Expte. Nº 152/2011 / EDUC.AR – Canal Encuentro

Licitación Pública Nº 23

"Obra de adecuación SUM, Salas de Reuniones Planta Alta, Demolición Galpón 2 y pintura exterior del Edificio de Canal Encuentro – Pakapaka en el Espacio Para la Memoria y la Promoción y Defensa de los Derechos Humanos"

CIRCULAR Nº2 SIN CONSULTA

Nueva Ventana 4

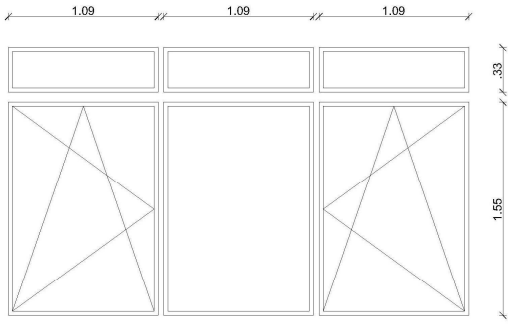
Se modifica en lo que hace a carpintería exterior:

Remoción parcial de abertura existente: se preserva el marco existente a efectos se utilice como premarco de nuevas aberturas de PVC con DVH (doble vidriado hermético). Se deberán desmontar las cortinas de enrollar, cinta y pasacinta, las hojas guillotina y la guía de cortina veneciana existente. Una vez realizado esto. se prolijan mediante el tapado con perfiles de chapa plegada y soldada o perfiles que sirvan al efecto, que serán pintados con antióxido y esmalte sintético blanco, de manera que queden lo más similares posibles a las nuevas aberturas.

Con motivo de los cortes y recortes de las aberturas se deberá cuidar en especial, efectuar el cierre por donde pasaba la cortina de enrollar y los orificios que deje todo corte efectuado

Carpintería oscilobatiente con marco de PVC y DVH (doble vidriado hermético) de 3+3 mm con PVB, con cámara de aire de 12 mm y un Float de 6 mm

Carpintería de paño fijo con marco de PVC y DVH (doble vidriado hermético) de 3+3 mm con PVB, con cámara de 12 mm y un Float de 4 mm

(NV4)	3.35 x 1.95 m.	
NUEVA VENTANA 4: Carpintería oscilobatiente con marco de PVC y DVH (doble vidriado hermético) de 3+3 / 12 / 6 con PVB		
Carpintería de paño fijo con marco de PVC y DVH (doble vidriado hermético) de 3+3 / 12 / 4 con PVB		
UBICACIÓN: Planta alta		
CANTIDAD: 2
